Privater Gestaltungsplan Seeterrasse und Teil-  
erschliessungsplan Bahnhof Herrliberg-Feldmeilen

## **BERICHT ZU DEN EINWENDUN- GEN, ZUR ANHÖRUNG UND KANTONALEN VORPRÜFUNG**

Querschnitt Baubereich A1  
Erläuterungsskizze zu den Erwägungen  
zur Einwendung 3

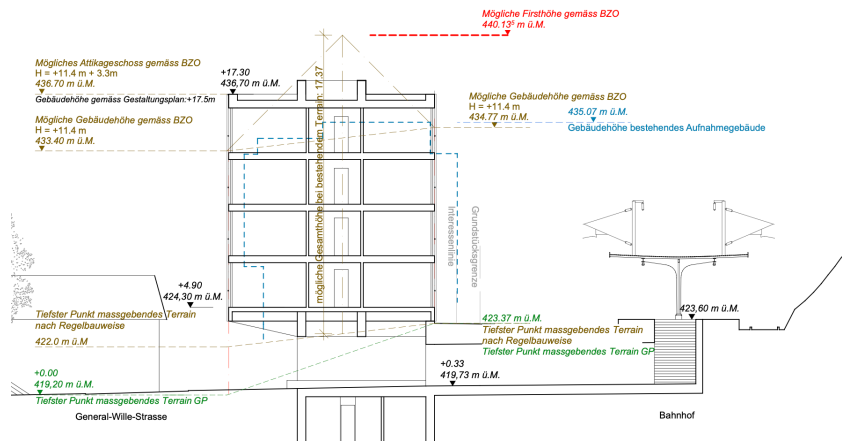
3. *Reduktion Höhe Baubereich A1*  
*Die Höhe des Gebäudes A1 sei um ein Geschoss zu reduzieren, auf max. 5 Geschosse zu beschränken, beziehungsweise auf 435.5, 434.6 oder 432.0 m ü. M. zu beschränken (sinngemäss 9 Einwendungen).*

Das bestehende Aufnahmegebäude besitzt eine Kote von 435.07 m ü. M. Der öffentlich aufgelegte private Gestaltungsplan sah bislang eine maximale Höhe von 438.5 m ü. M. vor. Die Höhe des Gebäudes A1 wird reduziert und neu auf 437.2 m ü. M. beschränkt (Reduktion um 1.3m). Das überarbeitete Richtprojekt sieht überdies keine hohen Dachaufbauten mehr vor. Den Anträgen zur Reduktion der Höhe wird somit teilweise entsprochen. Die nachfolgende Skizze zeigt eine mögliche Bebauung nach BZO auf der Basis des heutigen, höher gelegenen Strassenniveaus. In der Skizze dargestellt ist überdies das in der Höhe angepasste Richtprojekt, welches auf der Basis des neuen, tiefergelegten Strassenniveaus im Gestaltungsplan ermöglicht wird. Die nach BZO erlaubte Höhe für Gebäude mit einem Schrägdach wird im Gestaltungsplan unterschritten.

Querschnitt Baubereich A3  
Erläuterungsskizze zu den Erwägungen  
zur Einwendung 4

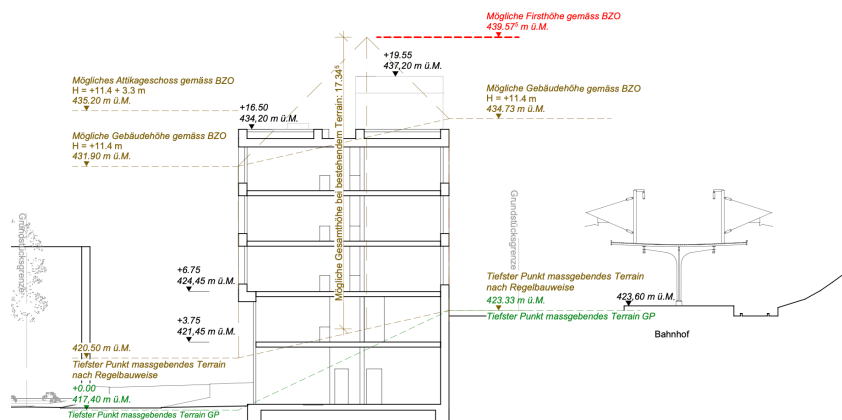
4. *Reduktion Höhe Baubereich A3*  
*Die Höhe des Gebäudes A3 sei auf max. 431.2 m ü. M. (inkl. Attika) zu beschränken (1 Einwendung).*
5. *Gebäudelänge beschränken*  
*Die Länge des Gebäudes im Baubereich A1 sei auf 40 m, diejenige im Baubereich A3 auf 60 m und diejenige im Baubereich A4 auf 30 m zu beschränken (1 Einwendung).*

- 4 Reduktion Höhe Baubereich A3
- Die BZO erlaubt in der Zentrumszone Z3.2 eine Fassadenhöhe von 11.4 m. Bei Gebäuden mit einem Attikageschoss ist eine Fassadenhöhe von 14.7 m erlaubt ( $11.4 \text{ m} + 3.3 \text{ m}$ ). Gebäude mit einem Schrägdach dürfen giebelseitig eine Fassadenhöhe von 18.4 m ( $11.4 \text{ m} + 7 \text{ m}$ ) aufweisen. Bezogen auf den heutigen Strassenverlauf wäre ein bedeutend höheres Gebäude möglich, da das bestehende Strassenniveau rund 3 m über dem Niveau der neuen General-Wille-Strasse liegt. Der Gestaltungsplan erlaubt eine Kote von 435.0 m ü. M. Bezogen auf das neue Strassenniveau der General-Wille-Strasse (417.40 m ü. M.) resultiert eine maximale Fassadenhöhe von 17.6 m. Die maximale Höhe, die der Gestaltungsplan erlaubt, liegt somit leicht unterhalb der zonenkonformen Fassadenhöhe bei Gebäuden mit einem Schrägdach (siehe Erläuterungsskizze). Die im Gestaltungsplan ermöglichte 5-geschossige Bauweise ist dem Ort angemessen. Die in der Einwendung geforderte Reduktion um 1 Geschoss wird als unverhältnismässige Einschränkung beurteilt. Die Einwendung wird daher nicht berücksichtigt.

Querschnitt Baubereich A4  
Erläuterungsskizze zu den Erwägungen  
zur Einwendung 4

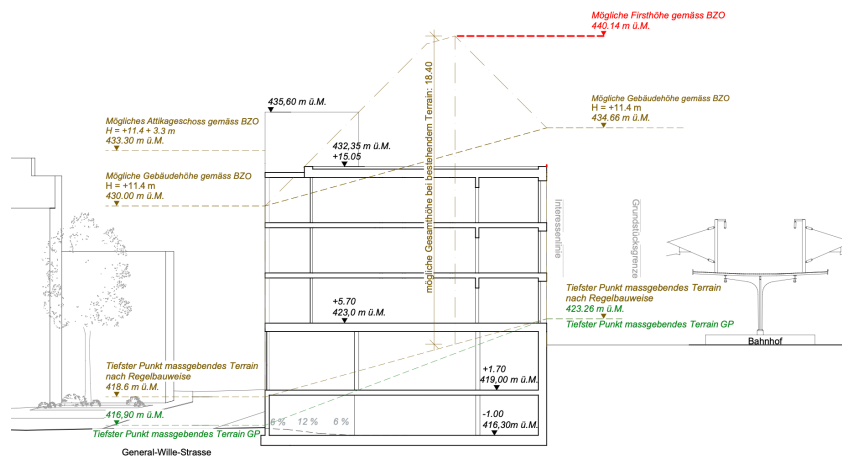
6. *Reduktion Höhe Baubereich A4*  
*Die Höhe des Gebäudes A4 sei auf 430.0 m ü. M. beziehungsweise auf 429.35 m ü. M. (inkl. Attika) zu beschränken (2 Einwendungen).*

- 6 Reduktion Höhe Baubereich A4  
Das Gebäude im Baubereich A4 wurde im Vergleich zum Wettbewerbsergebnis bereits um ein Vollgeschoss reduziert. Die Höhenkote des Gebäudes A4 wird im Gestaltungsplan auf 433.0 m ü. M. beschränkt. Bezogen auf das Niveau der neuen General-Wille-Strasse (Kote 416.90 m ü. M.) resultiert eine maximale Fassadenhöhe von 16.1 m. Nach BZO dürften Gebäude mit einem Schrägdach giebelseitig eine Fassadenhöhe von 18.4 m (11.4 m + 7 m) aufweisen. Die maximale Höhe, die der Gestaltungsplan erlaubt, liegt somit leicht unterhalb der zonenkonformen Fassadenhöhe bei Gebäuden mit einem Schrägdach (siehe Erläuterungsskizze). Die in der Einwendung geforderte Reduktion um 1 Geschoss wird als unverhältnismässige Einschränkung beurteilt. Die Einwendung wird daher nicht berücksichtigt.
